Oggetto: Istanza della società Renexia S.p.A. di rilascio di concessione demaniale marittima per l'installazione ed esercizio, a largo della costa occidentale della Sicilia, di un parco eolico off-shore e delle relative opere elettriche di connessione, della superficie complessiva di 18.505.195,00 mq, ai sensi dell'articolo 12 del decreto legislativo 29 dicembre 2003 n. 387 – Osservazioni.

# Wind Offshore Stretto di Sicilia Progetto Renexia - 2.793 MW

Study - preliminary/for discussion

Marzo 2021

## Confronto Stretto di Sicilia - Mari del Nord

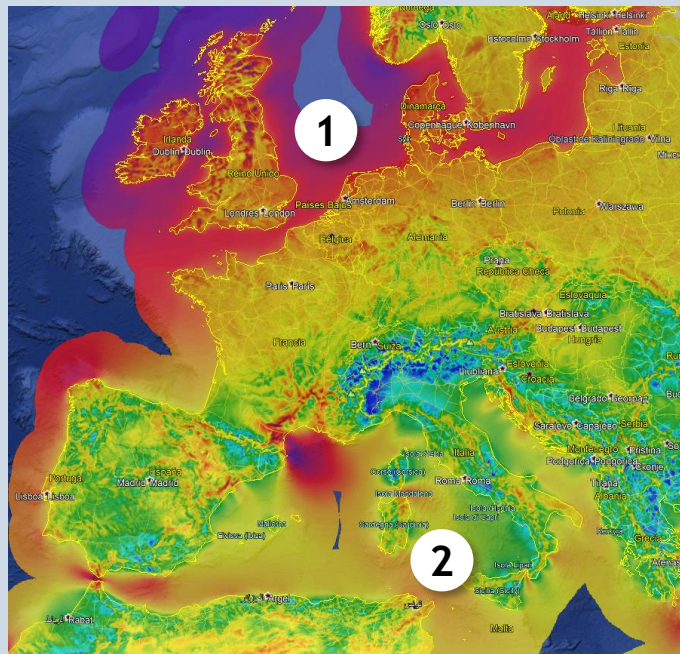
In Italia, la risorsa eolica offshore risulta, in media, molto inferiore a quella dei mari e degli oceani del nord Europa; nello Stretto di Sicilia, la velocità media risulta pari a **7,4-7,8 m/s @100m**, molto minore rispetto ai valori di **9,5-10 m/s @100m** per le aree del Mar del Nord (Fonti Vortex)

In aggiunta, il potenziale eolico offshore italiano corrisponderebbe ad aree marine con acque profonde **diverse centinaia di metri (100-900 m)**, per le quali risulta necessario l'utilizzo di tecnologie non ancora consolidate su scala industriale, come la tecnologia flottante, che ad oggi si trova in fase sperimentale-dimostrativa.

La risorsa eolica dei mari italiani, inferiore di circa il 20% rispetto a quella disponibile nei Mari del Nord, e le ampie profondità, superiori di diverse centinaia di metri, concorrono fortemente a mettere in dubbio la sostenibilità economica delle iniziative eoliche offshore in Italia nei prossimi 10 anni (\*).

## B Interconnessione elettrica 2/2

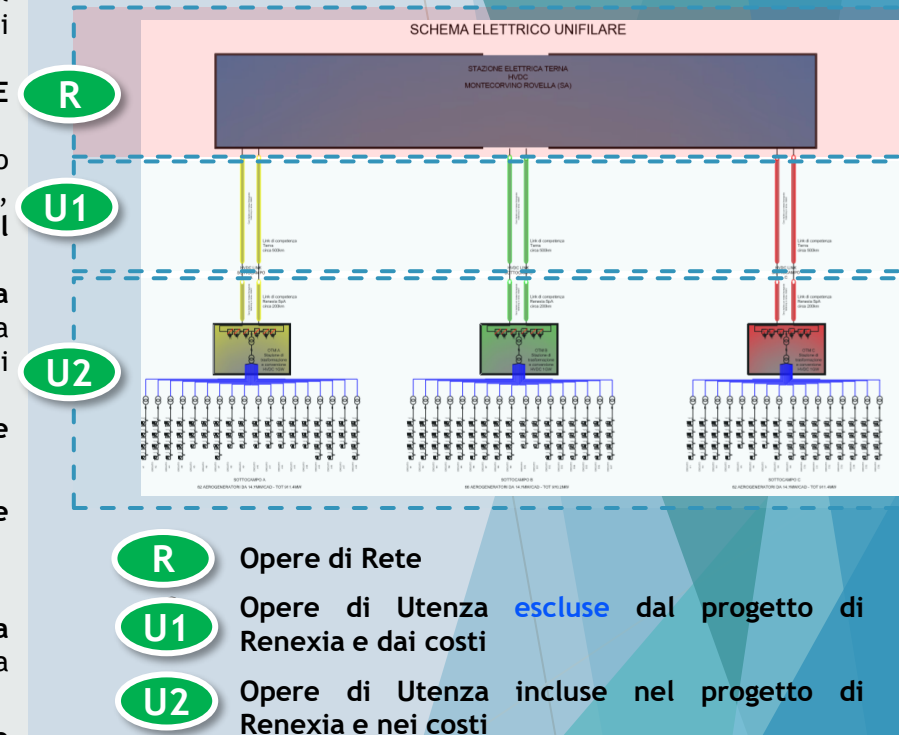
- ❑ Ad oggi, in base alla documentazione resa disponibile, non risulterebbe ancora emessa da parte del TSO la **Soluzione Tecnica Minima Generale (STMG) per il progetto**; la soluzione tecnica di connessione verrà fornita dal TSO in base al risultato di studi di rete aventi ad obiettivo una sicura gestione dell'ingente quantità di potenza prodotta, con tempi al momento ancora non noti; pertanto:

1. La scelta del **punto di connessione** alla RTN è prerogativa del TSO, e **non è detto che venga concessa la SE Montecorvino** ipotizzata da Renexia;

2. la distinzione tra **(1) opere di utenza e (2) opere di rete** fatta dal proponente **non risulta certa** e in accordo alla normativa del TSO (\*). In base alla normativa, anche il **secondo tratto di connessione (500 km, ipotizzato dal proponente a cura TSO)** è da **includere nelle opere di utenza** (pertanto a carico del proponente stesso);

3. **a causa dell'elevata potenza richiesta, è molto probabile che la connessione dell'impianto venga vincolata ad una serie di interventi di potenziamento/rifacimento della RTN** che possono essere a cura Terna, e/o a cura della società richiedente la connessione (opere future da progettare e autorizzare ai sensi del D.Lgs. 387/03) → **rischio potenziali costi ulteriori di progettazione**

4. nel progetto preliminare non sono stati considerati gli **incroci e le possibili interferenze dei cavidotti a mare a nord di Fiumetorto** → **rischio interferenze**

Ad oggi, non risulterebbe ancora emessa alcuna soluzione di connessione da parte del Gestore di Rete, ovvero la proposta di Renexia di allaccio alla SE di Montecorvino in Campania attraverso l'opera di cavidotto marino di 700 km non risulta ancora validata. Inoltre, tale proposta contiene un'ipotesi di **battery limit** tra (1) opere di utenza e (2) opere di rete che **non risulterebbe coerente con le prescrizioni normative del TSO**, ed è ragionevole ritenere che, data l'elevata potenza richiesta, la connessione venga vincolata ad una serie di interventi di potenziamento/rifacimento della RTN (ad oggi non riflessi nel piano);

la valutazione tecnica ed economica del proponente non si basa su una STMG (soluzione di connessione alla rete) di Terna, ma sulle ipotesi del proponente stesso di allaccio alla rete, escludendo una potenziale parte, consistente, delle opere imputabili all'utente e quindi sottostimando in modo significativo i costi delle opere di connessione

## Sintesi delle complessità ambientali e socio-politiche

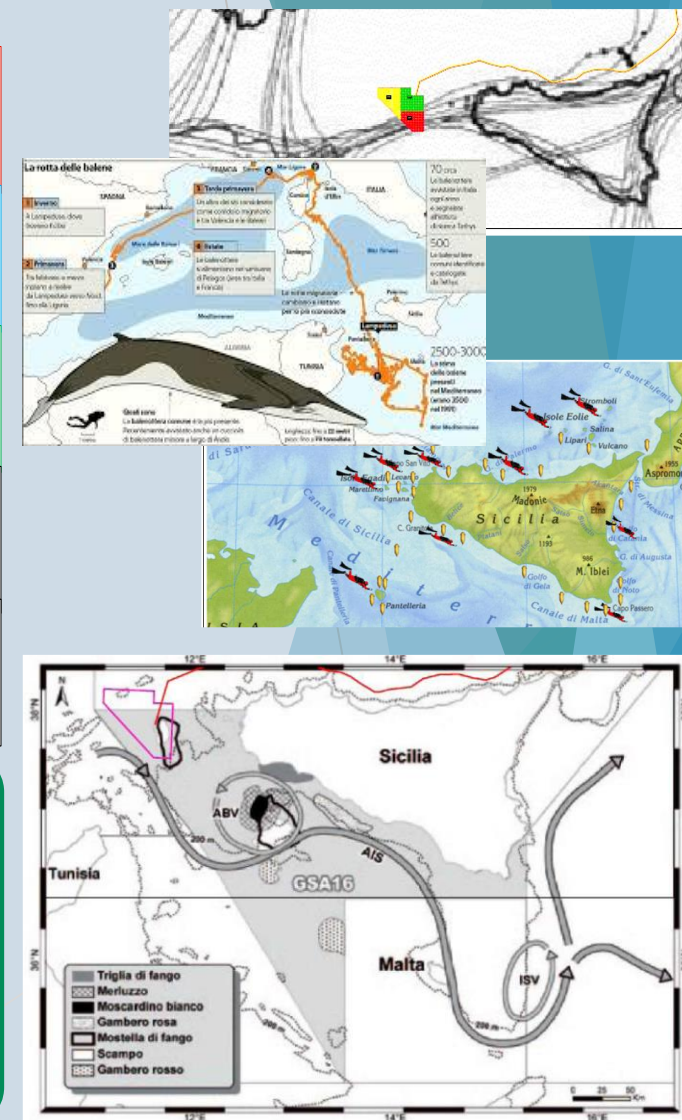
<b>1</b>	<b>AVIFAUNA</b> l'area di progetto interessa un importante corridoio migratorio Africa-Europa	<b>Studi necessari, propedeutici al SIA</b> <ul style="list-style-type: none"> <li>- monitoraggi (almeno un anno) con strumentazione radar montata su piattaforma nell'area di progetto</li> <li>- monitoraggio con ornitologi da terra e da mare</li> </ul>
<b>2</b>	<b>CETACEI</b> l'area di progetto interferisce con la presenza di cetacei e le loro rotte migratorie	<b>Studi necessari, propedeutici al SIA</b> <ul style="list-style-type: none"> <li>- monitoraggio del comportamento e censimento con osservazioni in mare e da terra</li> <li>- studi di bioacustica</li> <li>- studio spiaggiamenti</li> </ul>
<b>3</b>	<b>ARCHEOLOGIA</b> l'area di progetto si trova in un'area marina ad alto potenziale archeologico	<b>Studi necessari, propedeutici al SIA</b> <ul style="list-style-type: none"> <li>- valutazione archeologica preliminare</li> <li>- survey geofisici</li> <li>- ricognizioni archeologiche subacquee</li> </ul>

<b>4</b>	<b>PESCA</b> l'area di progetto si trova in importanti aree di pesca, con fondali di particolare pregio	<b>Studi necessari, propedeutici al SIA</b> <ul style="list-style-type: none"> <li>- Monitoraggio aree nursery e pescato</li> <li>- Monitoraggio habitat fondali</li> <li>- Analisi batimetriche e della qualità delle acque</li> </ul>
<b>5</b>	<b>TEMATICHE SOCIO-POLITICHE</b> l'area di progetto si trova a circa 70 km dalle coste della Tunisia	<b>Ulteriori analisi</b> <ul style="list-style-type: none"> <li>- impatti sul controllo dei flussi migratori provenienti dalle coste libiche e tunisine verso l'Italia per mezzo della traversata del Canale di Sicilia</li> <li>- aspetti istituzionali/socio-politici</li> </ul>

- **Analisi propedeutiche al permitting.** Dalla documentazione presentata, gli studi preliminari necessari alla valutazione degli impatti ambientali per circoscrivere compiutamente le suddette tematiche - studi che richiedono una durata minima di un anno - non risultano ancora avviati
- **Opere di compensazione.** Non sono stati valutati preliminarmente i costi delle opere di mitigazione e di compensazione, che si stimano essere di entità rilevante considerati gli impatti progettuali sul fronte della protezione ambientale e del territorio

**Considerata la presenza di corridoi migratori importanti per l'avifauna e per i cetacei, oltre che di aree pregiate per la pesca e per i fondali archeologici, il sito presenta tematiche ambientali di elevata attenzione, a cui si sommano le potenziali criticità socio-politiche derivanti dall'incrocio con le rotte dei flussi migratori provenienti dalle coste africane.**

### Analisi delle tempistiche di progetto

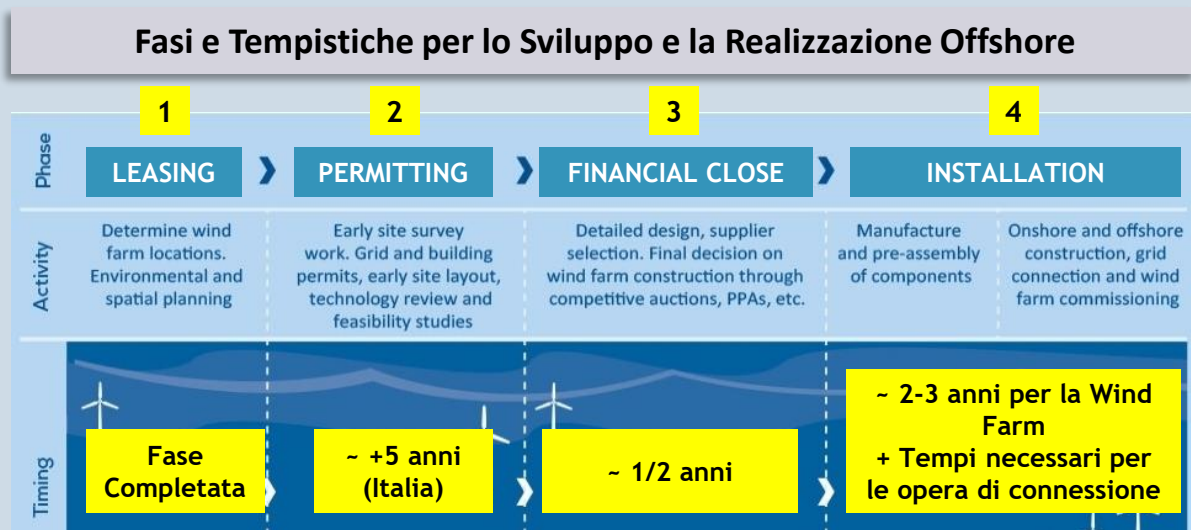
- i tempi medi del permitting onshore e la maggiore complessità dell'iter offshore, oltre che la pluralità di stakeholders coinvolti
- la complessità strutturale e logistica, e le operazioni necessarie alla fase costruttiva degli impianti offshore, che necessitano di infrastrutture dedicate

si stima che i tempi complessivi necessari alla realizzazione del progetto siano pari ad almeno 8 anni.

Tale stima non include i tempi necessari alla realizzazione delle opere di connessione, costituiti principalmente dal cavidotto marino di ~700 km.

Stime preliminari di LCOE (costo unitario dell'energia prodotta dall'impianto), €/MWh

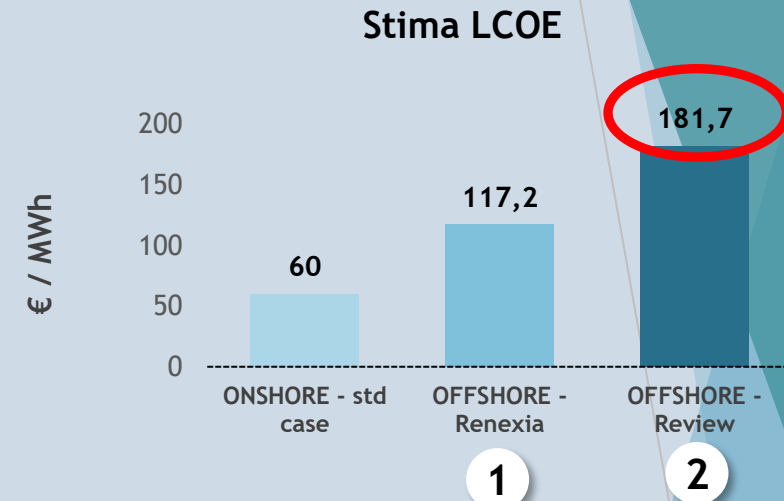
- Il CAPEX unitario previsto da Renexia (3,3 milioni di €/MW) è pari a circa 3 volte il capex di un impianto wind on-shore
- La stima del costo unitario dell'energia previsto da Renexia (117,2 €/MWh) risulterebbe sotto-stimato di circa -36% (-65 €/MWh), rispetto al costo stimato con i parametri di producibilità e di CAPEX rivalutati (181,7 €/MWh)
- Entrambe le stime di LCOE (quella del proponente e quella rivalutata) risultano > 2-3 volte il costo dell'energia degli impianti wind onshore
- Nell'attuale mercato delle rinnovabili in Italia - in ottica di un utilizzo efficiente delle risorse energetiche - tali condizioni difficilmente rendono l'impianto economicamente sostenibile e candidabile a contribuire ad una celere ed efficiente decarbonizzazione del Paese
